## Vysvětlení zadávacích podmínek č. 3

**Název VZ:** Domov pro seniory FM, ul. Školská 401 – rekonstrukce budovy

**Číslo VZ:** P23V00000011

ST3

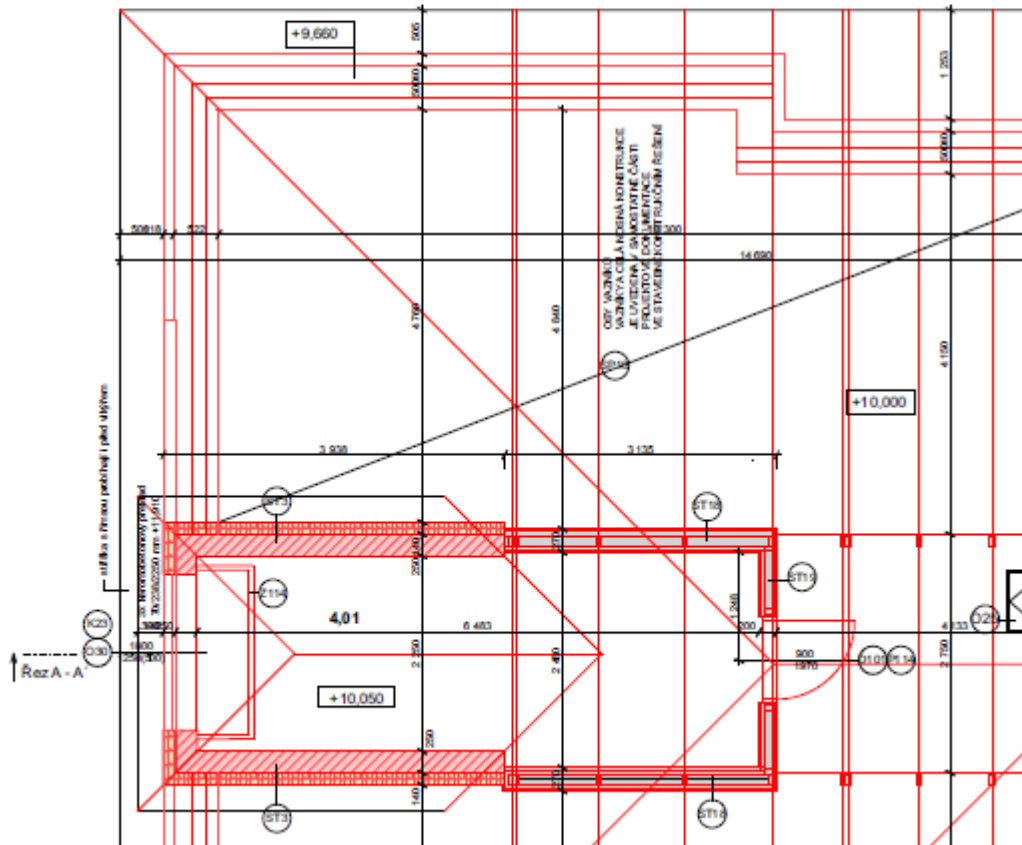
1.) Dle výkr. č. 18 Půdorys 4.NP požadujete vyzdít vikýře z cihel broušených s minerální vatou tl. 250 mm, dle výkr. č. 19 Řez A-A z cihel 500 mm. Cihly 500 mm s minerální vatou a žebry nelze použít na délku, izolují v jiném směru, mají ozubení z delší strany a nejsou určeny pro zdění 250 mm stěn. Projektem navržené cihly 250 mm s minerální vatou se nevyrábí. Položku zdiva s minerální vatou pro 4.NP jsme v rozpočtu nenašli.

Žádáme zadavatele o sdělení, z čeho budou vyzděny vikýře ve 4.NP. V souvislosti s tím žádáme o opravu výkr. č. 18 Půdorys 4.NP, neboť místnosti budou jiné, pravděpodobně menší. Ve kterých položkách máme navržené zdívlo ocenit?

Změna keramických bloků stěn vikýřů náhrada skladby ST3 za skladbu ST6 v půdoryse 4. NP a skladbách stěn viz přílohy. Upravena položka č.3 v ASŘ
